Merknadsskjema – Offentlig ettersyn

Plannavn	Ytrebygda, gnr. 107 bnr. 26 mfl., Smalhusaugen næringsområde
Arealplan-ID	65780000
Saksnummer	201718968 og 202220536
Utarbeidet av	A/STAB
Sist revidert	29.04.2024

Merknadskart

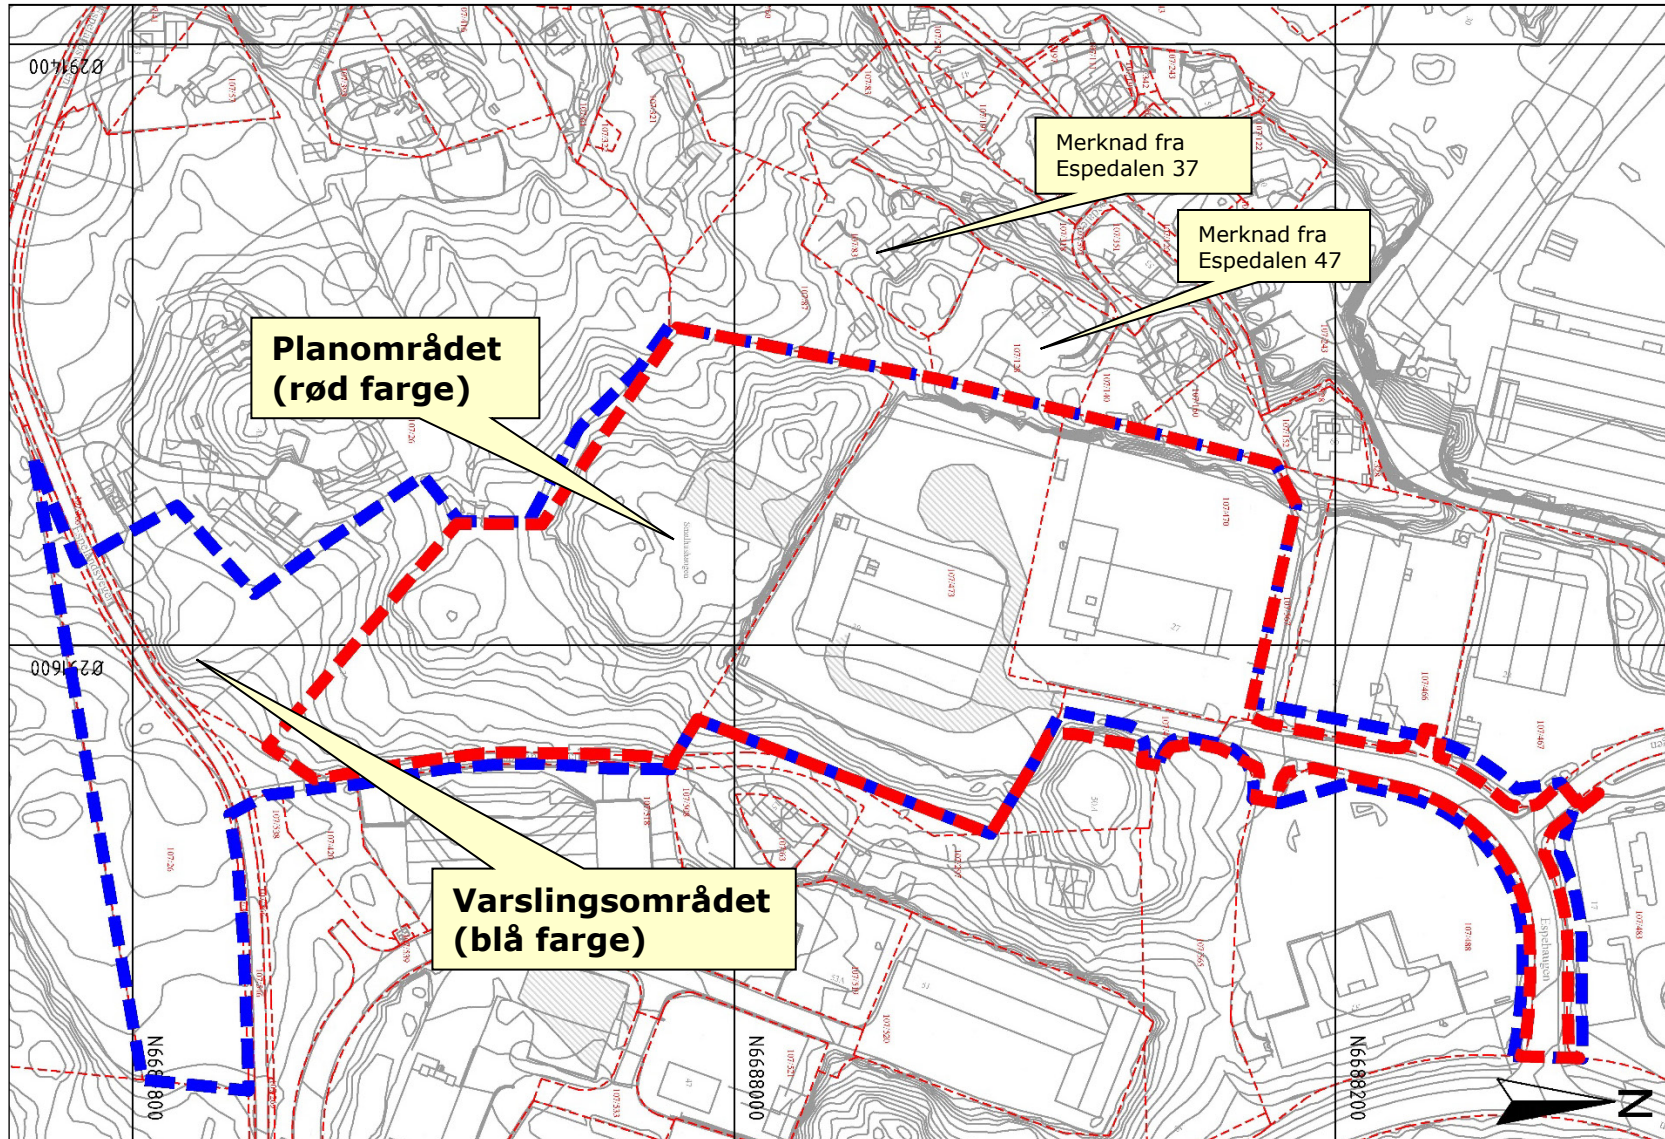
Nr.	Avsender	Hovedpunkt i merknad/uttalelse	Forslagsstillers kommentar	Endringer		
				Kart	Bestemmelser	Beskrivelse
<u>Private merknader:</u>						
1	Helga Flesche, Espedalen 37, 20.01.2020, 55	<ol style="list-style-type: none"> Ber om at vegetasjonsskjerm i 6 meters bredde videreføres mot felles eiendomsgrense mellom 107/87 og 107/26. Ønsker at eldre grantrær langs felles eiendomsgrense skal bevares. Ber om at tidligere deponerte masser på 107/26 fjernes. Ber om at eiendommens tilknytning til kommunal VA-nett ikke blir berørt av anleggsarbeidet. Bekymret for støy i anleggsfasen. 	<ol style="list-style-type: none"> Ingen endring. Vegetasjonsskjermen mellom eiendommene har bredde på 11,0 meter. Tatt til følge. I den grad det er eldre graner i grenseområdet, planlegges de bevart. Det legges inn en bestemmelse om at eldre grantrær på eiendom 107/87 skal bevares, og ikke må komme til skade under anleggsfasen. Ikke tatt til følge. Masser fra BKB3 ønskes delvis deponert i GV2 for å få en estetisk bedre overgang mellom landbruksområdet i sør og BKB3. Over massene skal jordsmonn tilbakeføres og vegeteres med stedlige eng- og beitevekster, se punkt 3.3.1.1.b. Ingen endring. Naboeiendommers VA-nett vil ikke bli berørt. Tatt til følge. Det er gjennomført støyfaglige vurderinger for planområdet som viser at støy vil bli problematisk i anleggsfasen. Det må gjøres ytterligere støyvurderinger knyttet til boring og masseutskifting, og iverksettes tiltak som tett byggeplassgjerde og gode varslingsrutiner for å avbøte ulempene ovenfor nærliggende boliger. 	1. Tegnet inn målelinje for GV2 i vest	2. 2.2.2

2	Trond Bjørkbom, Espedalen 47, 28.01.2020, 58	<ol style="list-style-type: none"> Skjerming i GV1 må utbedres for å skjerme mot støy eller lys fra dagens næringsaktivitet. Bekymret for økt andel nattarbeid. 	<ol style="list-style-type: none"> Delvis tatt til følge. Det gjøres ingen endringer innenfor BKB1. Bruk og opparbeiding av området forblir som i dag. Det legges til et rekkefølgekrav for utbedring av skjerming i GV1 som vil utløses dersom nye tiltak omsøkes innenfor BKB1. Ikke tatt til følge. Det vil normalt ikke foregå nattarbeid. Støyfaglige vurderinger for planområdet slår fast at nattarbeid ikke bør foregå. Delvis tatt til følge. 		1. 6.2.1
